Opinia do opinii nr 000935 z dnia 03.11.2009

dotycząca budynku mieszkalnego przy ul. Gen. Andersa nr 79/4
w Wałbrzychu
administrowanym przez D.O.K. Biały Kamień

szawno-Zdrój, dnia 03.11. 2009 r.
000935

w budynku przy ul. Gen. Andersa nr 79/4 w Walbrzychu
dotycząca urządzeń grzewczo-kominowych używanych przez
P.O.U. Biały Kamień

1	2
STYCH		
II P		OK 6
I P	K ₃	P ₃ K ₄
PARTER		
PIWNKA

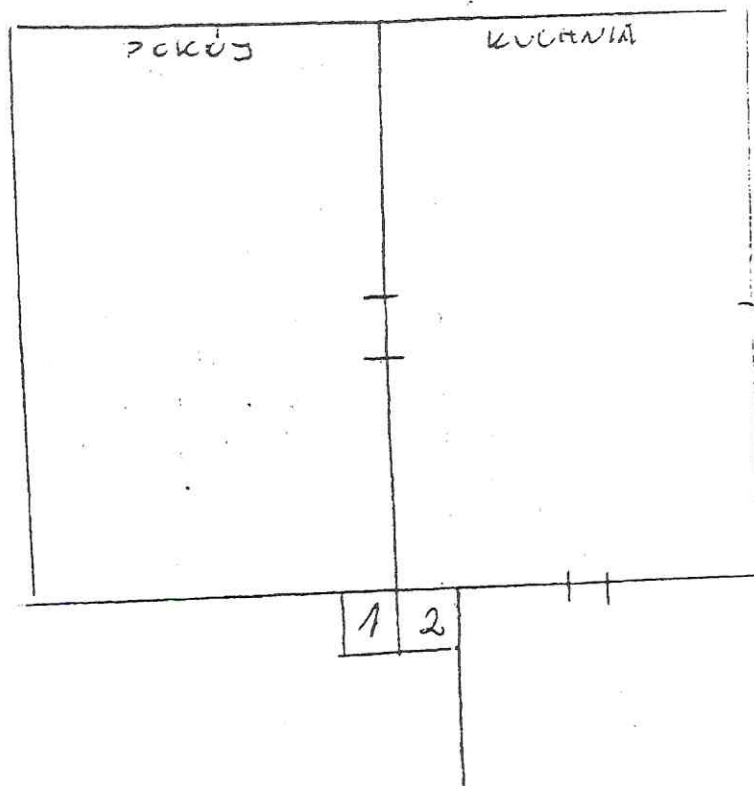
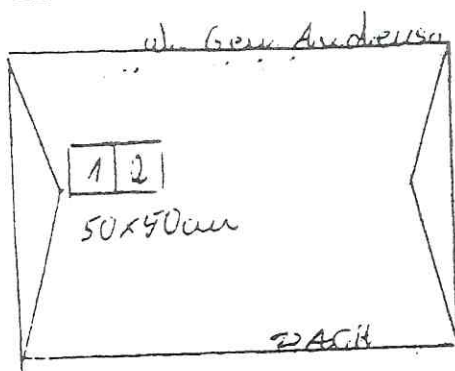
1. Po likwidacji pieca kuchenego do przewodu nr 2 można podłączyć piec U na paliwo stałe - węgiel, koks. Wentylacja wypiewowa - wentylacja wykawca wg obowiązujących przepisów (budynek kominowa wentylacyjnego)
2. Alternatywnie do przewodu nr 2 można podłączyć piec kolejkowy zachowując warunki wpięcia ok 1 mb w stosunku do pieca kuchenego. Wentylacja wypiewowa jak wyżej.
